**Associazione “Invece del Ponte – Cittadini per lo sviluppo sostenibile dell’area
Stretto di Messina”
Comitato “NoPonte-Capo Peloro”**

**Osservazioni nell’ambito delle procedure di VIA e VInCA integrata e di Verifica
ottemperanza (Codice procedura n. 11169) sul Progetto Definitivo aggiornato
dell’attraversamento stabile dello Stretto di Messina”**

**Osservazioni alle integrazioni presentate a seguito delle richieste della
Commissione Tecnica di Verifica dell’Impatto Ambientale – VIA e VAS
(amte.MASE Registro Ufficiale entrata.0070949.16.4.2024)**

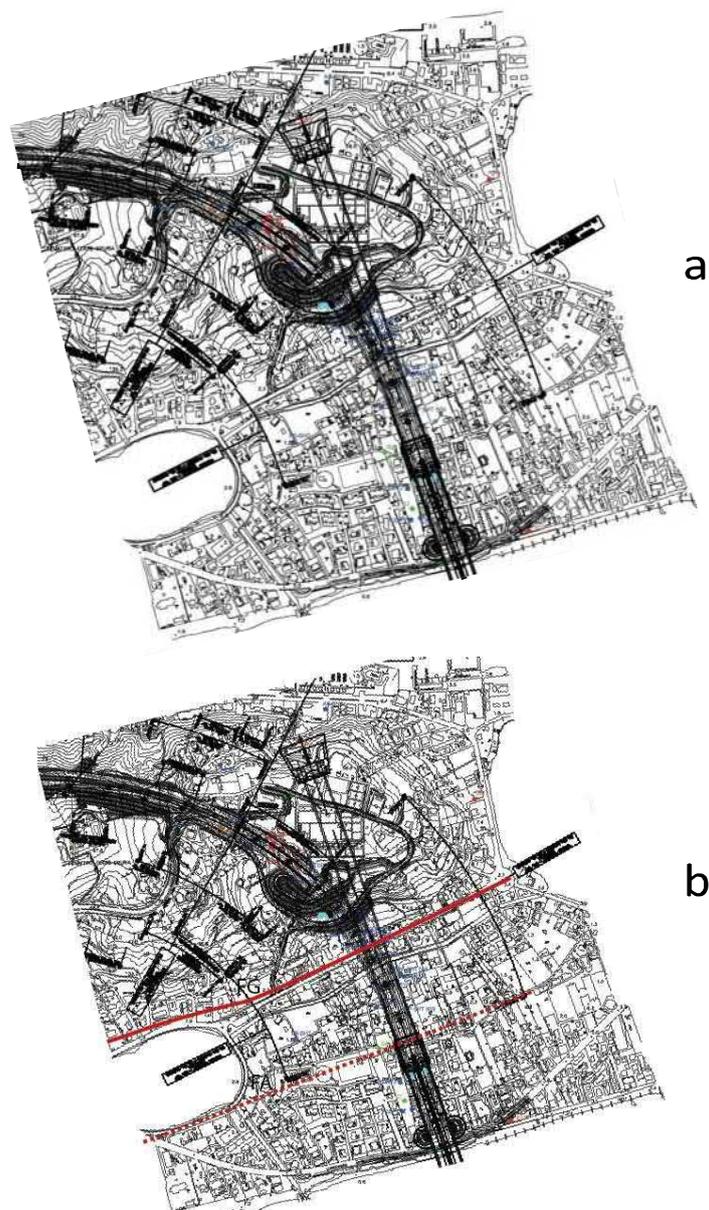
In quest'ultimo caso, se inoltre la deformazione fosse nelle immediate vicinanze della superficie terrestre, sarebbe anche una **faglia attiva capace** (secondo definizione ARPA, § 1).

Figure 2.1: Deck deflections applying two 750 m long trains on two different tracks at the 5 locations - deflections are given in m (vertical axis).

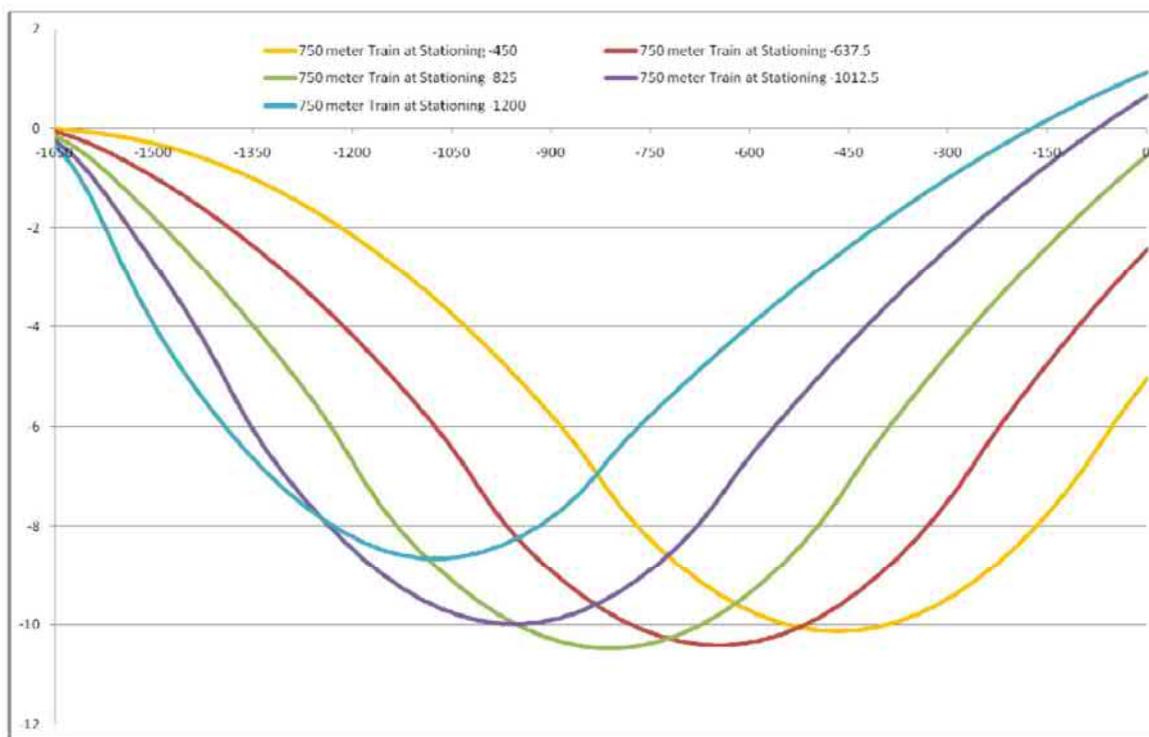
5. Si ritiene necessario ribadire che non esiste, da nessuna parte, riportata l'analisi dei diversi franchi effettivi alle diverse temperature e condizioni di esercizio. Tale assenza conferma che questi calcoli non sono mai stati fatti.
6. Nel documento PB0029_F0 (Analisi di Percorribilità, Sicurezza e Comfort), a pag. 69 e 70, viene riportato un grafico relativo allo spostamento verticale del ponte. Si legge: *“spostamento verticale massimo del ponte dovuto al carico ferroviario. Il caso di carico più negativo in quest'ambito si verifica quando due treni merci carichi (RFI 5) sono presenti simultaneamente sul ponte”.*

Dal grafico si evince un abbassamento stimato (per i soli effetti del passaggio dei due treni RFI 5) di oltre 9 m. Questo contraddice quanto riportato nella tabella, documento PS0001 par. 5.2, per cui al passaggio dei due treni RFI 5 l'abbassamento conseguente era stimato essere di 6.412 m. Risulta evidente che gli oltre 2.5 m di differenza tra le due stime relative alla stessa cosa rende impossibile il rispetto della specifica di progetto di un franco di 65m (in considerazione del fatto che il margine era di soli 41 cm).
